**Tehumardi küla, Mere kinnistu elamu
projekteerimistingimuste eelnõu
kooskõlastamine märkustega**

Lisa. Ristumiskoha ehitamise nõuded

Joonis 1. Ristumiskoha pikikallete kujundamine

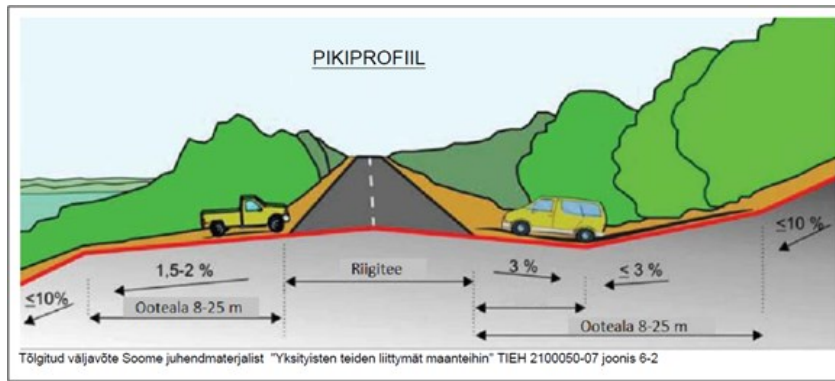
11. Ristumiskoht projekteerida riigiteega võimalikult täisnurga all. Ristumiskoha pikikalded määrata vastavalt alltoodud joonise põhimõtetele arvestusega, et riigitee alusele maale sademeveett üldjuhul ei juhitata.
